## 桃園市政府 函

主旨：檢送本府111年7月28日召開「111年度第3次法規執行疑義（  
建築技術諮詢小組）暨審查基準檢討會議」之會議記錄一案  
，請查照。

## 桃園市政府建築管理處會議紀錄

會議名稱：111 年第 3 次建築法規執行疑義(建築技術諮詢小組)

附圖一：變更使用許可核准變更後一層平面圖

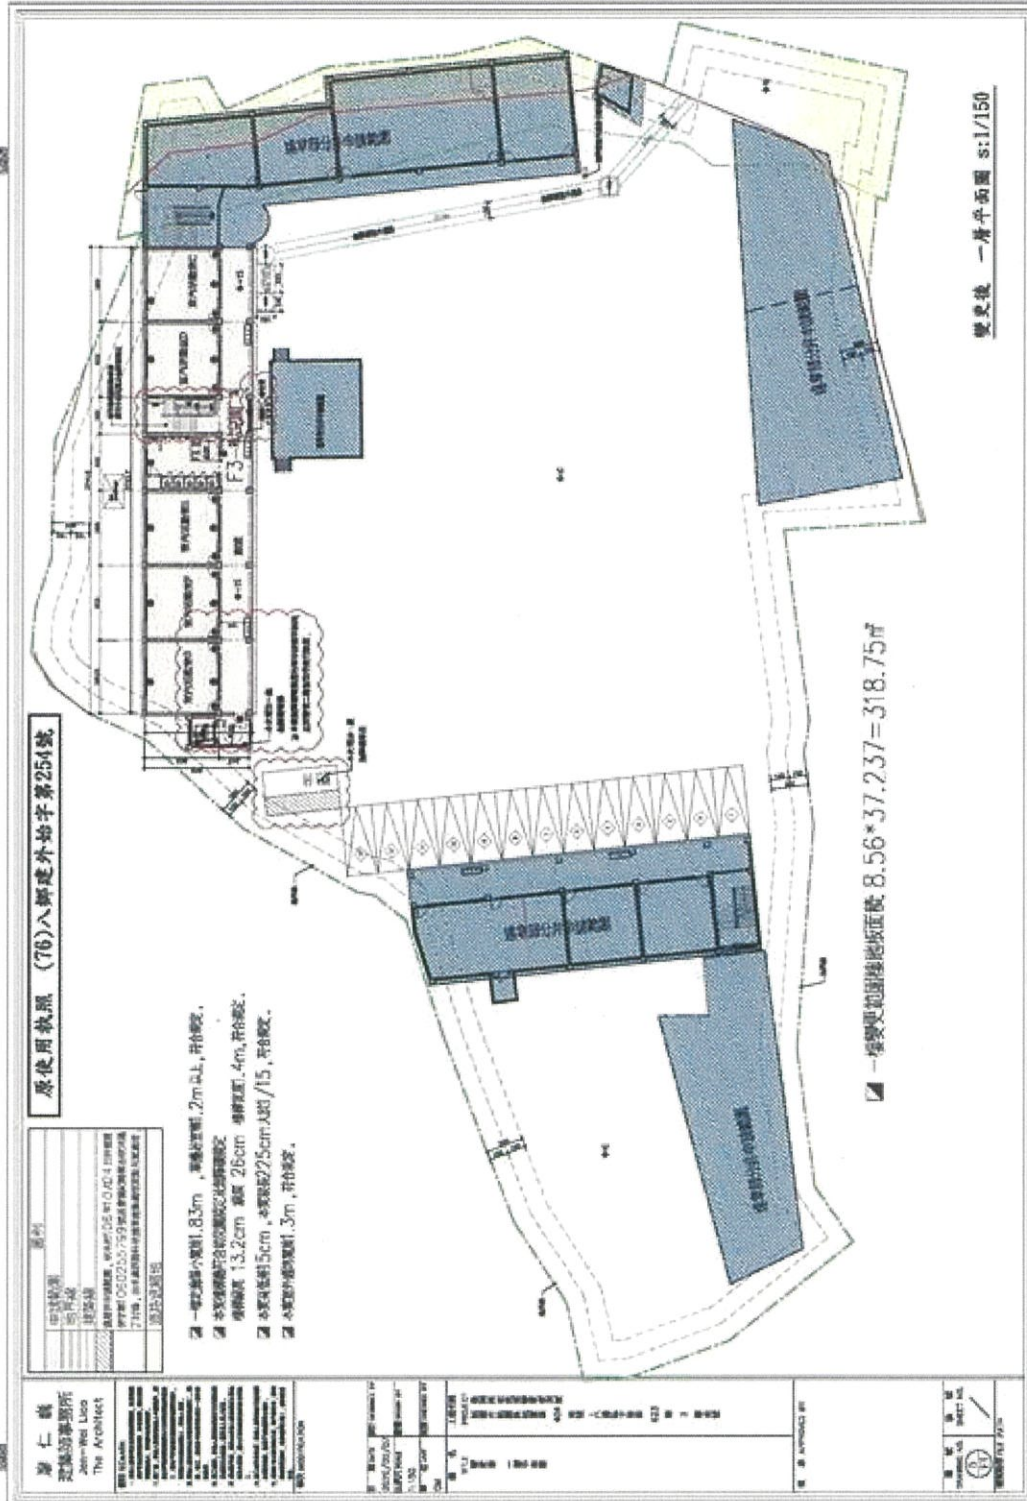
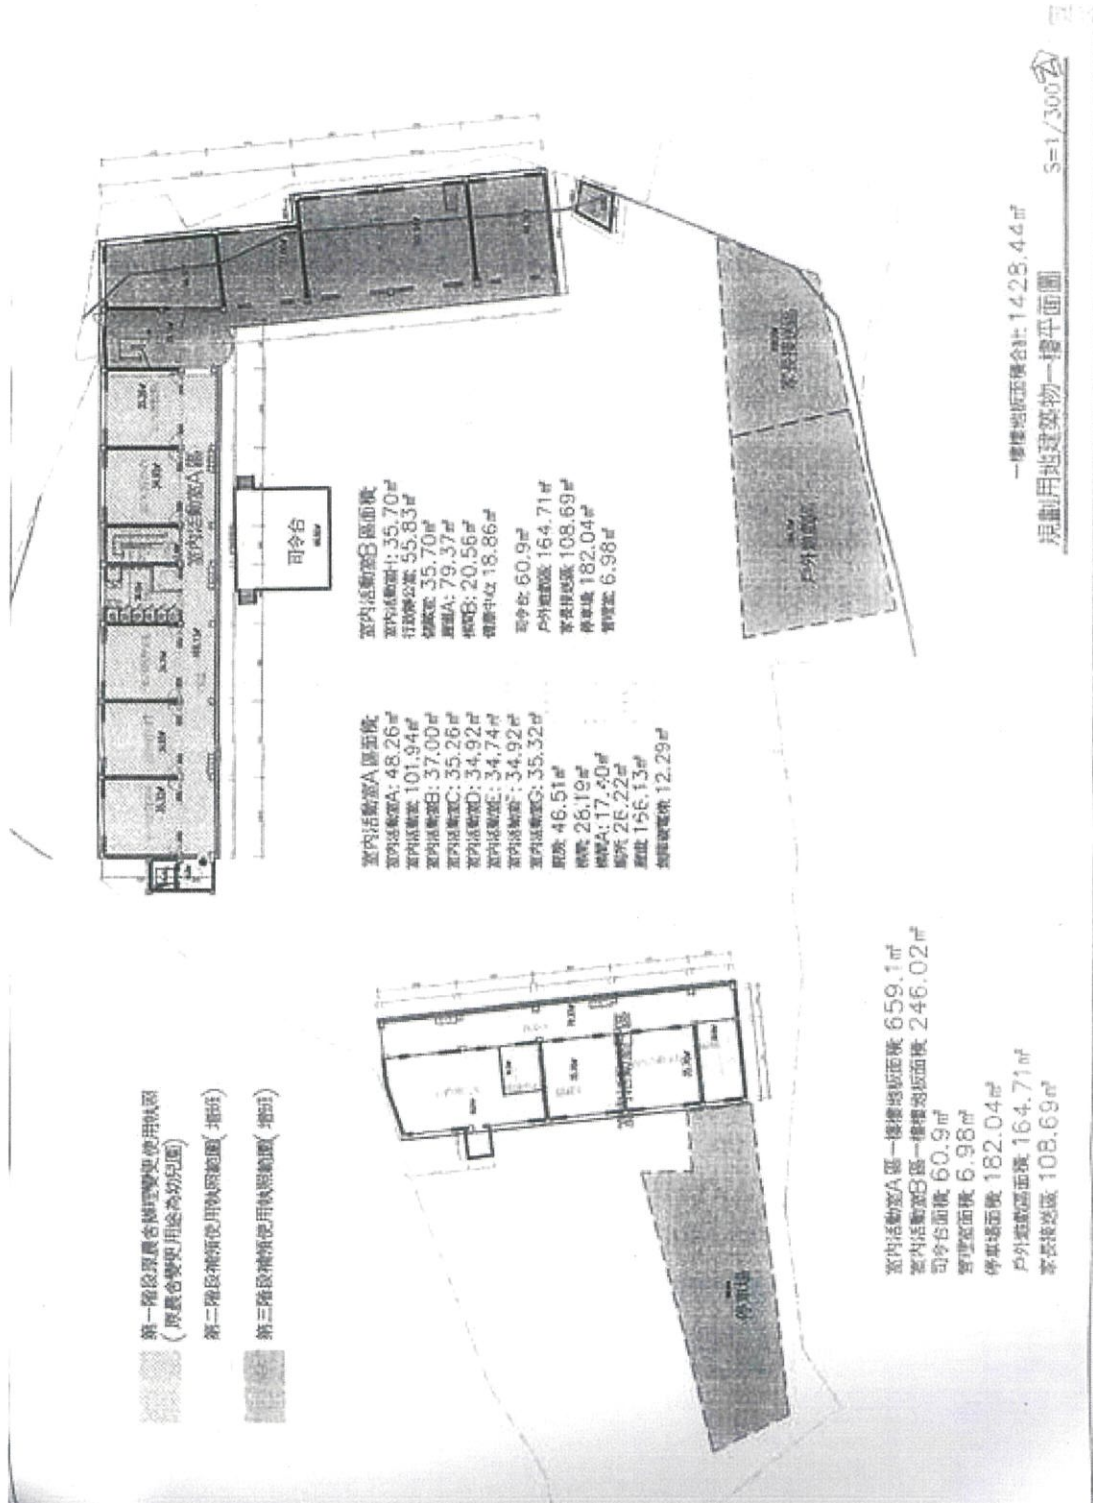
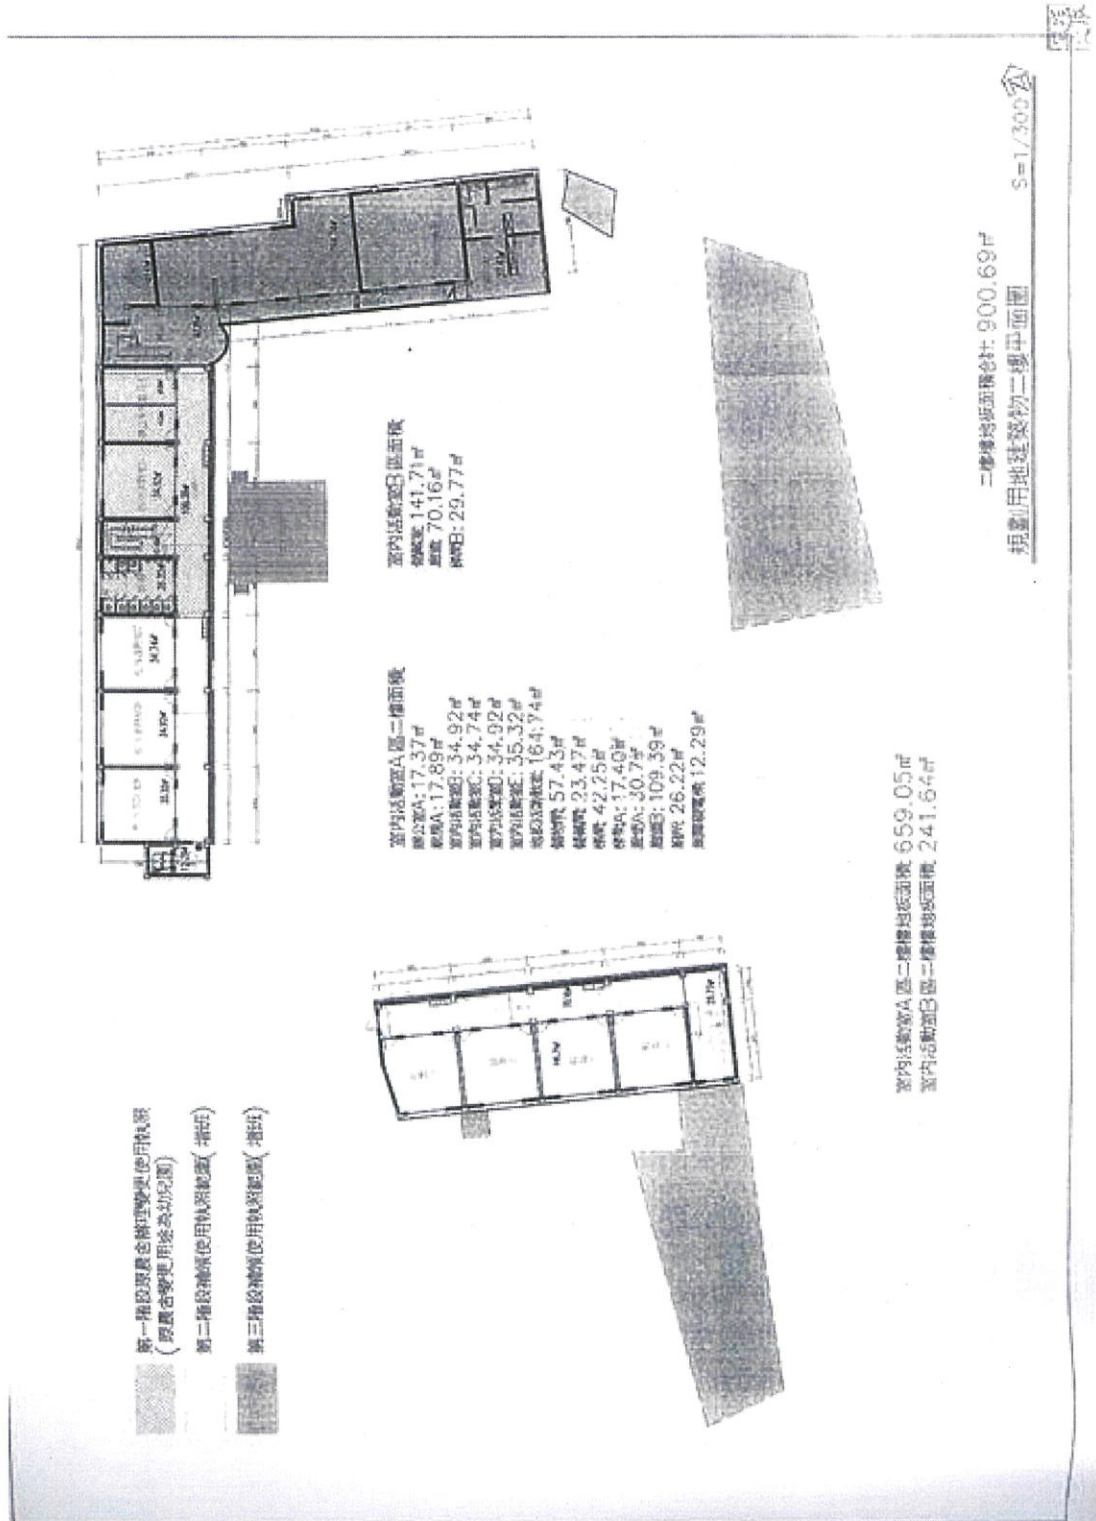
本案為變更使用併案室內裝修，已取得變更使用許可(第一階段)，使用管理科圖審時要求增建一座無障礙電梯(詳附圖一、二)，電梯位置位於興辦事業計畫第二階段範圍(詳附圖三、四)。可否通過:未補照興辦事業計畫第二階段範圍先以違章查報單處理不要拆除，以便後續變更使用程序進行，提請討論。

建築師公會建議：依興辦事業計畫分期內容辦理。

**決 議**：依公會建議辦理。

五層夾層平面圖 S:1/100

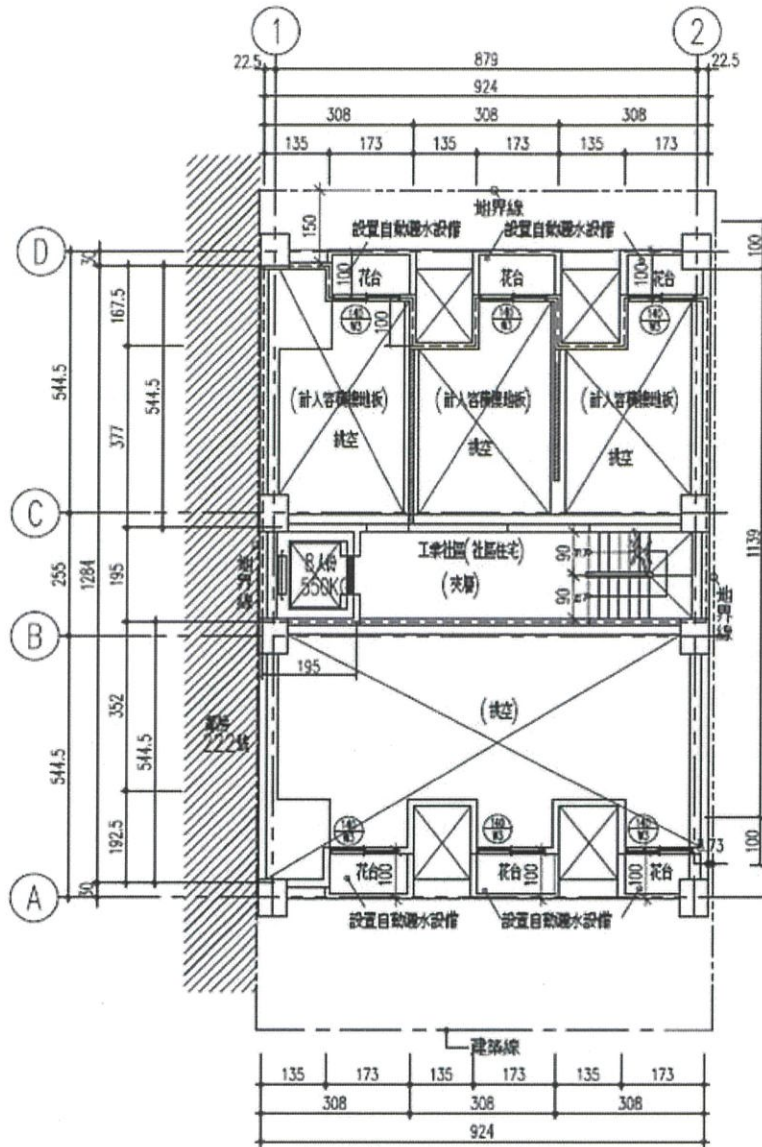
有關建築技術規則第一百六十四條之一第三項挑空部分計入容積率之建築物，其挑空部分之位置、面積及高度得不予限制，提請討論。

附件圖夾層面積之和，未超過該層樓地板面積三分之一或一百平方公尺，且挑空部分計入容積率其挑空部分之位置、面積及高度得不予限制。

三、建築師公會建議：依建築技術規則第一百六十四條之一辦理。

**決 議**：依內政部109.4.22內授營建管字第1090806880號函釋辦理。

挑空戶外安全梯- 一層

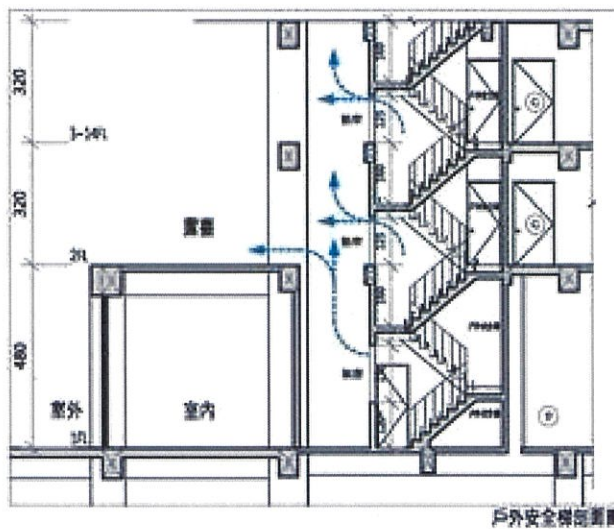
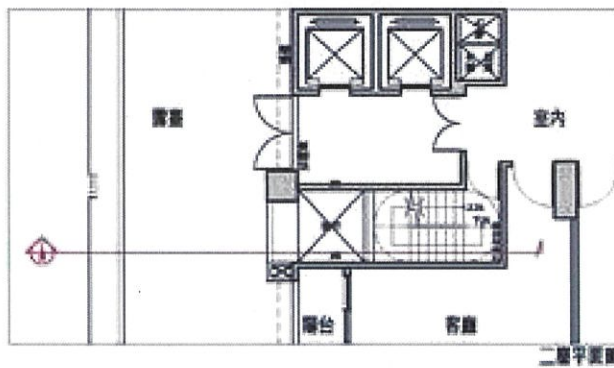
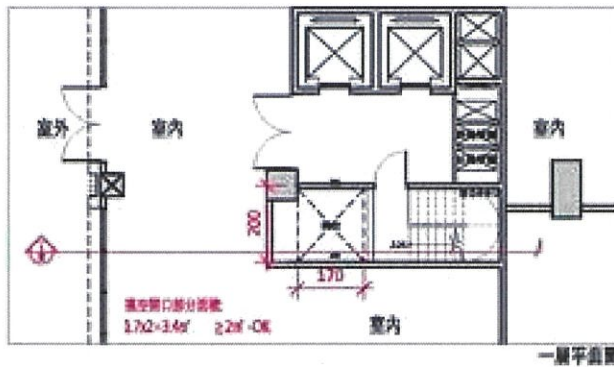
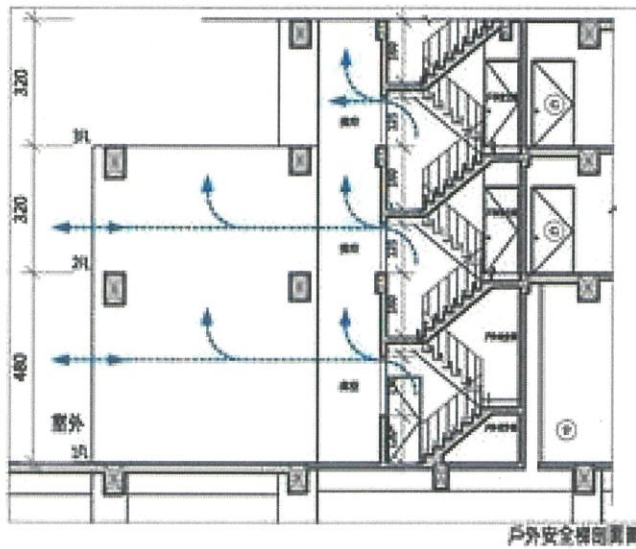
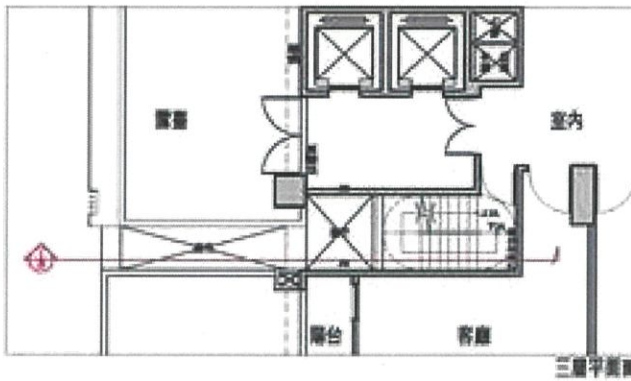
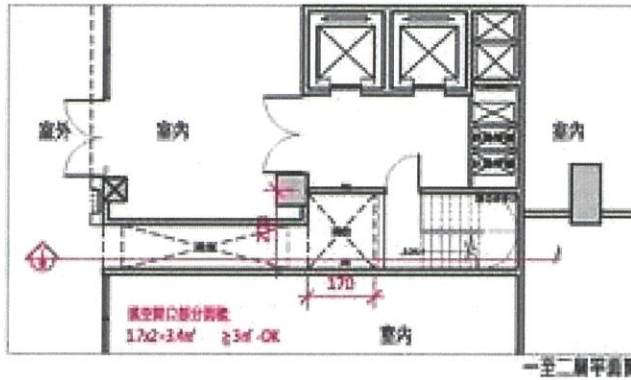
有關戶外安全梯地上層開向天井豎道檢討開口面積一事，業經鈞署依營署建管字第1111132693號函釋，但技規尚無「天井豎道」之名詞定義，本市該如何執行?提請討論。

1. 「天井」顧名思義，應指四週為建築物外牆或與牆圍朔成的一塊無頂蓋、露天的空地，供建築物採光或通風之用，但天井有大有小、四週外牆圍朔有高有低、比例不同，該怎麼認定是屬於天井或是樓版開口？尚無定義，查技規於第42條有天井一詞與圖例，其圖例顯示天井為多樓層設置，以D/H值計算外牆開口值計入建築物室內採光有效面積。
2. 另查技規110條，主要是規範建築物自基地境界線退縮留設之防火間隔，及一基地內二幢建築物間之防火間隔，其外牆及開口部分所應具備之防火性能。
3. 有頂蓋之「豎道」不視為空地，不在討論範圍內。  
綜上，建議是否能討論出適當的大小、高度比例或圍朔範圍，若戶外安全梯之對外開口開向面向時，該開口不視為天井，視為一般空地，即屬開向當樓層，惟其四週外牆仍應符合110條防火性能規定。

**決 議**：依 111.6.29 營署建管字第 1111132693 號函辦理。

土地變更編定圖(節錄)

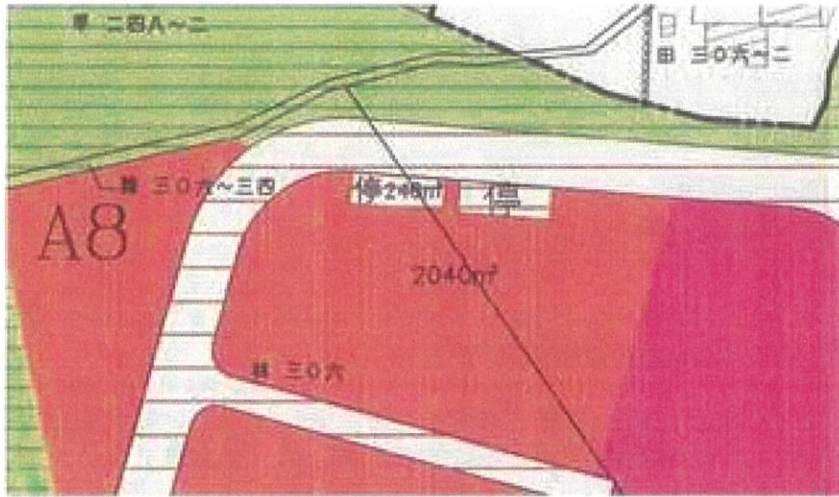
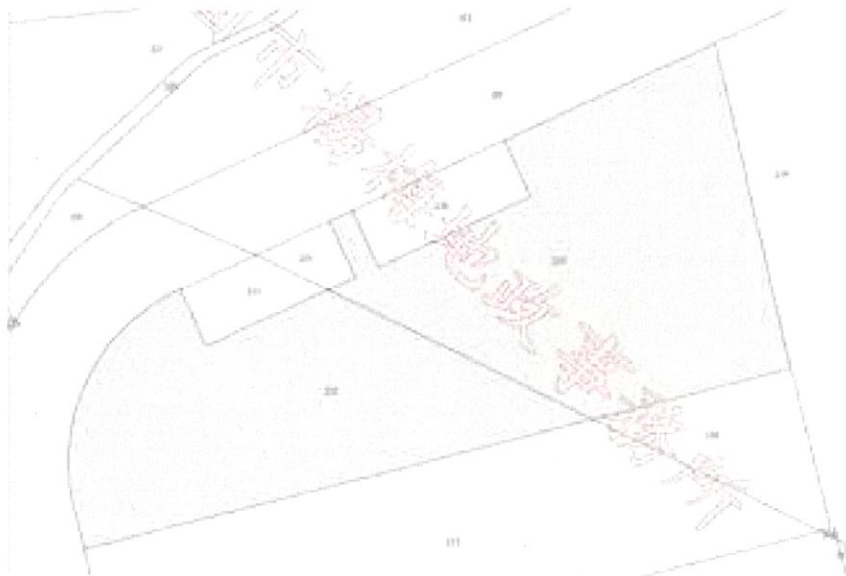
有關開發計畫內與道路包夾編定為交通用地之供平面停車場使用之範圍，得否視為永久性空地檢討案。

- 一、本案基地座落楊梅楊泰華城開發計畫範圍內，該停車場用地依開發計畫敘明於係於社區中心提供為 2.5\*6 米，可停平面汽車約 10 部，另依該計畫土地使用強度表，未核定建蔽率及容積率，應屬不得供其他建築使用。(附件一)
- 二、援引內政部 82.03.27 台內營字第 8201507 號函及台北市政府都市發展局 108 年 12 月 6 日北市都授建字第 1083135142 號函意旨，均有交通用地或停車場確實不能供建築者視為永久性空地之解釋。(附件二、三)
- 二、提案人建議：本案交通用地使用業受開發計畫規範，因確實無法供建築使用，擬請同意視為永久性空地檢討。
- 三、建築師公會建議：本案為附件一保留供本社區中心使用停車場用地且土地所有權為同一人，土管該用地無建蔽率及容積率，且退縮後確實無法供建築使用，綜上依據個案可視為永久性空地。

**決 議**：本案已洽地政局確認該開發計畫交通用地容積率、建蔽率為零，不得興建建築物，同意視為永久性空地檢討。
